Hydrostößel für VAG Pumpe-Düse-Motoren - Der Unterschied liegt im Detail

INA 0038

Bild 1: 420 0102 10 ist nicht tauschbar mit 420 0209 10

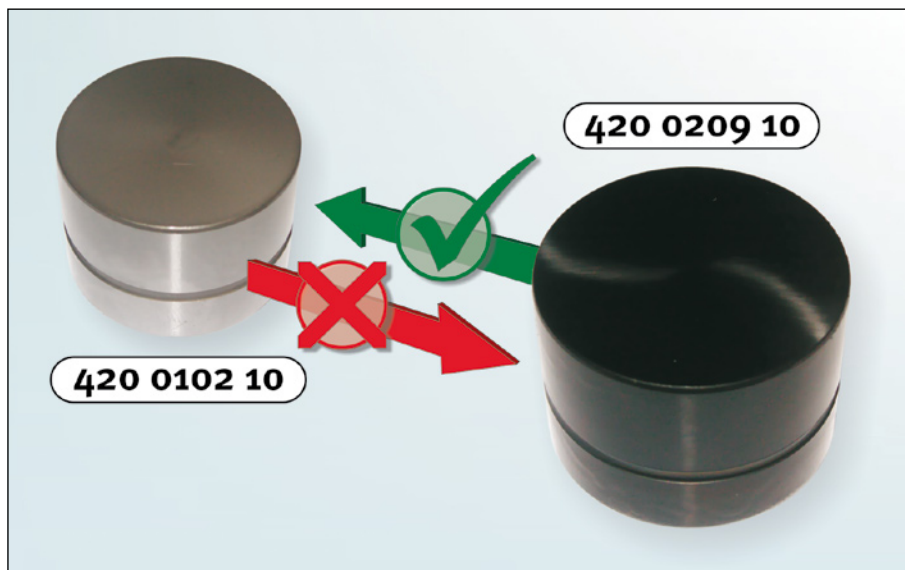
Alte Ausführung - 420 0102 10

Neue Ausführung - 420 0209 10

Im Zuge der Einführung von Rußpartikelfiltern wurde der Einsatz von Hydrostößeln notwendig, welche über eine deutlich höhere Oberflächengüte verfügen. Durch ein spezielles Beschichtungsverfahren erhalten die Stößel eine Oberfläche, die sie korrosionsbeständiger, reibungsärmer und verschleißfester macht. Für VAG Pumpe-Düse-Motoren gibt es zwei unterschiedliche Stößel, welche Schaeffler Automotive Aftermarket im freien Ersatzteilmarkt anbietet.

Bitte beachten Sie unbedingt die in unseren Katalogmedien hinterlegten Eingrenzungen der Fahrzeuganwendungen der beiden Artikelnummern. Gemäß den Herstellerangaben werden diese Eingrenzungen ständig überarbeitet und aktualisiert. Grundsätzlich gilt jedoch, dass die alte Ausführung nicht bei Fahrzeugen verwendet werden darf, bei denen bereits die neue Version eingesetzt ist. Umgekehrt ist eine Verwendung möglich.
